Dotyczy postępowania prowadzonego w trybie przetargu nieograniczonego na wybór wykonawcy zadania pn. **Przebudowa ul. Młynowej oraz ul. Różanej w Czarnej Białostockiej wraz ze zjazdami i niezbędną infrastrukturą techniczną oraz przebudową przepustu na cieku wodnym w ul. Młynowej**

#### Wyjaśnienia do treści SIWZ - odpowiedzi na zapytania

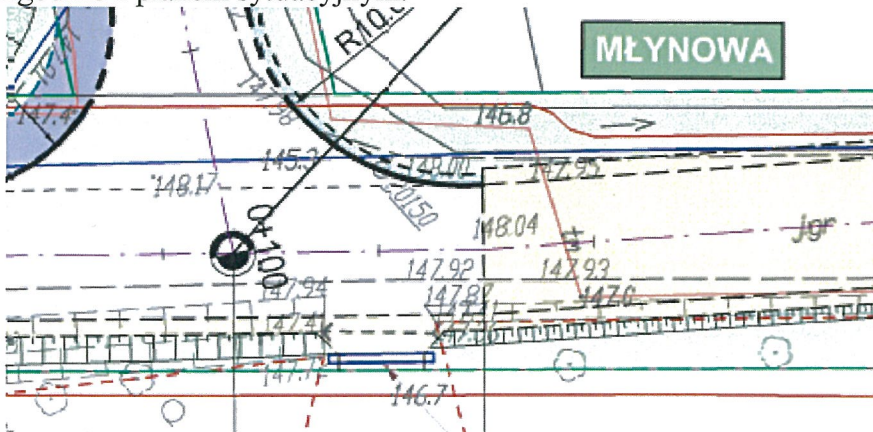
20. W ramach ww. inwestycji należy wykonać warstwę podbudowy kruszywowej, warstwę wiążącą i ścieralną w ilości 1696,59m<sup>2</sup>. Z jednej strony ulicy należy wykonać pobocze żwirowe i zgodnie ze szczegółem „G” warstwy podbudowy i wiążącej należy wykonać z odsadzką więc powierzchnie tych warstw powinny być powiększone o odsadzki. Prosimy o wyjaśnienia i poprawienie powierzchni warstw oraz analogicznie ilości skropienia i oczyszczenia.

Zamawiający potwierdza że warstwy konstrukcyjne należy wykonać zgodnie ze szczegółem G (z odsadzkami). Prawidłowe powierzchnie warstw to:

Warstwa ścieralna: 1661,50 m<sup>2</sup>

Warstwa wiążąca: 1677,09 m<sup>2</sup> (analogicznie skropienie i oczyszczenie w-wy wiążącej)

Podbudowa z kruszywa: 1696,59 m<sup>2</sup> (analogicznie skropienie i oczyszczenie podbudowy)
